Số: 1425 /BGTVT-KHCN

V/v : Định chính văn bản điều chỉnh công thức và quy định độ lún cho phép của móng móng, trụ cầu theo Tiêu chuẩn 22 TCN - 272 -05

Hà Nội, ngày 12 tháng 03 năm 2010

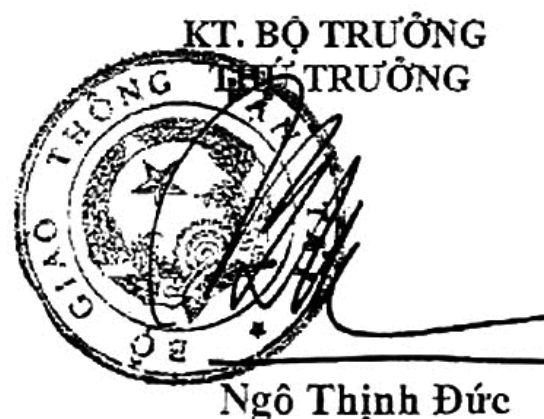
Bộ Giao thông vận tải đã có văn bản số 872/BGTVT-KHCN ngày 09/02/2010 về việc điều chỉnh công thức và qui định độ lún cho phép của móng móng trụ cầu theo Tiêu chuẩn 22 TCN 272-05. Do sai sót ở khâu đánh máy nên có sự nhầm lẫn nay điều chỉnh lại như sau:

1. Theo văn bản số 872/BGTVT-KHCN ngày 09/02/2010:

Độ lún đều tổng thể của móng móng trụ	Độ chênh lún trong phạm vi 304,8mm quanh móng móng, trụ và chênh lún giữa các móng trụ	Ứng xử
$\Delta H \leq 25,4\text{mm}$	$\Delta H_{304,8} \leq 19,05\text{mm}$	Cho phép thiết kế và thi công
$25,4\text{mm} < \Delta H \leq 101,6\text{mm}$	$19,05\text{mm} < \Delta H_{304,8} \leq 76,2\text{mm}$	Phải chứng minh độ lún này không gây ra bất kỳ ảnh hưởng nào quá mức cho phép của các bộ phận kết cấu
$\Delta H > 101,6\text{mm}$	$\Delta H_{304,8} > 76,2\text{mm}$	Báo cáo Bộ GTVT xem xét, phê duyệt

2. Nay sửa lại là:

Trị số độ lún đều tổng thể của móng móng trụ và độ chênh lún giữa các móng móng trụ kề nhau của các cầu nhịp giản đơn có thể tham khảo Chỉ dẫn thiết kế cầu theo Tiêu chuẩn AASHTO của Tiểu bang Washington (Mỹ) theo bảng sau:

Độ lún đều tổng thể của móng móng trụ	Độ chênh lún trong phạm vi 30,48m quanh móng móng, trụ và chênh lún giữa các móng trụ	Ứng xử
$\Delta H \leq 25,4\text{mm}$	$\Delta H_{30,48} \leq 19,05\text{mm}$	Cho phép thiết kế và thi công
$25,4\text{mm} < \Delta H \leq 101,6\text{mm}$	$19,05\text{mm} < \Delta H_{30,48} \leq 76,2\text{mm}$	Phải chứng minh độ lún này không gây ra bất kỳ ảnh hưởng nào quá mức cho phép của các bộ phận kết cấu
$\Delta H > 101,6\text{mm}$	$\Delta H_{30,48} > 76,2\text{mm}$	Báo cáo Bộ GTVT xem xét, phê duyệt
